Communauté de Communes
de l'Est Lyonnais

Objet : Aménagement de la ZA Le Revolay (Saint Bonnet de Mure)

Avis sur les voiries et les équipements collectifs proposés par le porteur de projet

Proposition porteur de projet

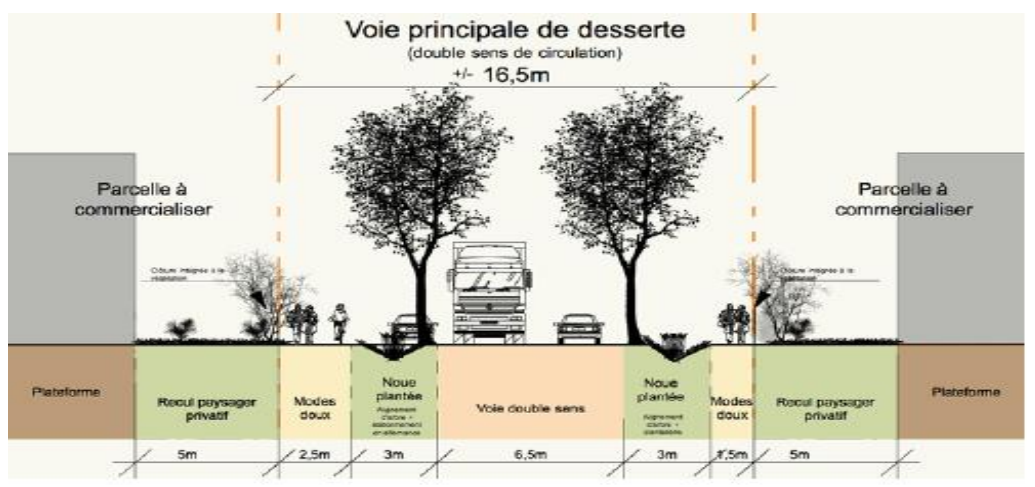
Le porteur de projet prend en compte la nécessité de créer une voirie structurante. Sa proposition de tracé respecte les préconisations de la CCEL.

En revanche, la voirie secondaire, figurant en impasse, ignore la création d'une voirie traversante qui rebouclerait avec la rue Lavoisier. Il convient d'éviter une telle situation, qui serait préjudiciable en termes de circulation. La proposition de l'aménageur doit donc être améliorée pour éviter des flux de véhicules sur la voirie principale, entre la RD 147 et le chemin du Bois Rond.

Le parti d'aménagement doit par ailleurs préciser pas non plus le traitement prévu pour chaque intersection (giratoire ? carrefour à feux ? carrefour avec priorité à droite ? ...). Ces informations demeurent indispensables au gestionnaire de voirie afin que celui-ci apprécie, en amont, l'impact de ces infrastructures sur la sécurité et la fluidité des flux.

Proposition porteur de projet

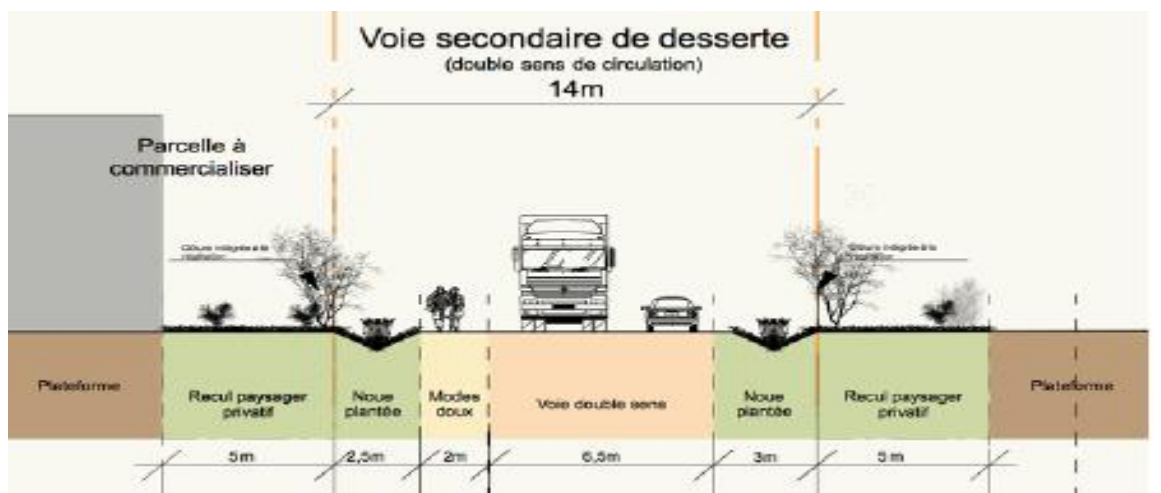
Ce type de voie, au regard de ses enjeux, doit répondre à certains standards et s'inscrire dans les objectifs de la politique intercommunale de mobilité.

Les services de la CCEL confirment donc la nécessité de créer 2 trottoirs (l'un d'une largeur de 2m, l'autre de 1,50m) de part et d'autre de la chaussée afin de permettre une meilleure circulation des modes doux sur cet axe.

Par ailleurs, le profil type de chaussée paraît satisfaisant en termes de gabarit.

La palette des végétaux mis en place, ainsi que la structure de chaussée et les matériaux proposés, devront faire l'objet d'une validation préalable par la CCEL.

Proposition porteur de projet

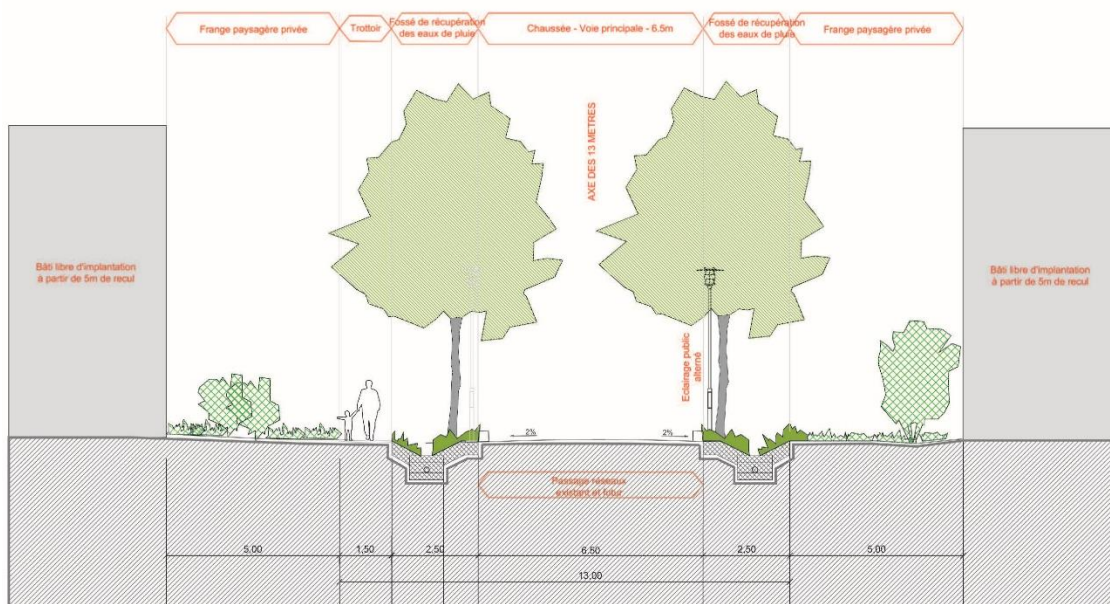
Le profil type de chaussée est satisfaisant en termes de gabarit et répond aux préconisations de la CCEL.

La palette des végétaux mis en place, ainsi que la structure de chaussée et les matériaux proposés, devront faire l'objet d'une validation préalable par la CCEL.
